CONCLUSIONS MOTIVEES

ENQUÊTE PUBLIQUE CONJOINTE SUR LES DEMANDES D'AUTORISATION D'OUVERTURE DE TRAVAUX ET D'EXPLOITER AU TITRE DU CODE MINIER EN VUE DE L'EXPLOITATION D'UN GITE GEOTHERMIQUE BASSE TEMPERATURE, POUR LE CHAUFFAGE ET LA CLIMATISATION DU NOUVEAU MAGASIN IKEA A VENISSIEUX (69)

Pétitionnaire : IKEA DEVELOPPEMENT SAS
Autorité Organisatrice : Préfecture du Rhône
Code Minier

Dates d'enquête : du lundi 4 juin au mardi 3 juillet inclus
Commissaire enquêteur : Claire MORAND

PLAN DES FORAGES REALISES ET INITIALEMENT PREVUS

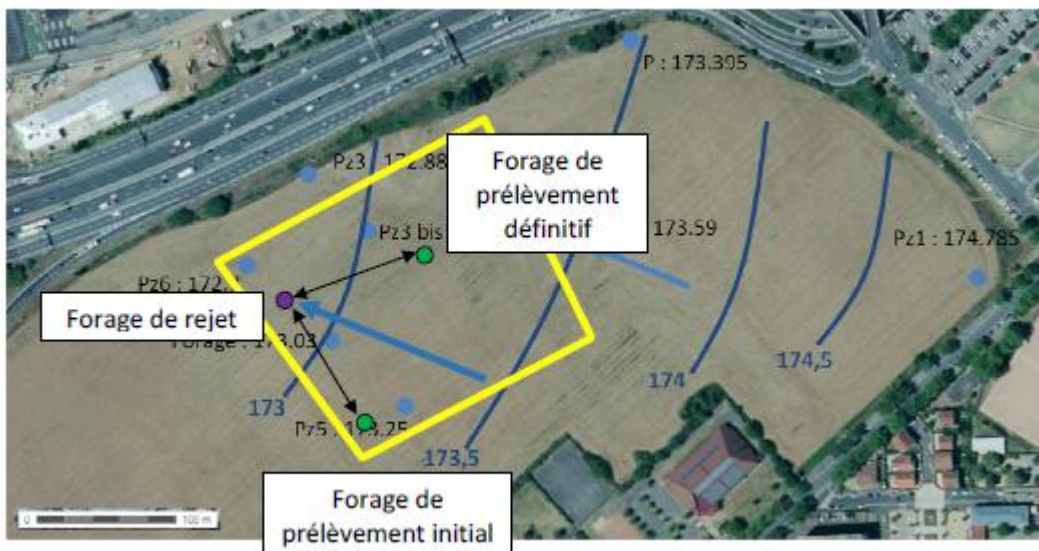
Lors du forage des puits de captage et de réinjection, il n'a pas été possible de réaliser le puit de captage comme prévu. Ce dernier a dû être décalé en raison de la géologie du sol.

En outre la modification de la localisation du puits de captage, plus proche de l'ancienne gravière, interroge sur d'éventuels risques de contamination et de pollution du sous-sol.

La visite de site a permis de mettre en évidence le déplacement du puits de captage devant l'impossibilité de forage à l'endroit prévu. L'étude d'impact et les modélisations d'impacts piézométrique et thermique sont basées sur la prévision de localisation du puits de captage et non la véritable localisation du site.

Ce déplacement interroge sur les modifications des impacts qui pourraient nuire au bon fonctionnement de l'installation ou d'installations voisines.

Le maître d'ouvrage indique que la nouvelle implantation du forage de captage est symétrique au forage de captage initialement prévu avec comme axe de symétrie le sens d'écoulement de la nappe. L'impact sur

la nappe est donc globalement inchangé, seulement déplacé par rapport à l'axe de symétrie, il reste ainsi acceptable. L'impact sur les installations voisines reste nul, les installations voisines sont même plus éloignées du captage de prélèvement.

Le bureau d'études Antea Group propose le déplacement du périmètre du volume d'exploitation afin de prendre en compte le déplacement du forage de prélèvement.

En conclusion, la modification du point de captage ne modifie pas l'impact sur la nappe, ni sur les installations voisines.
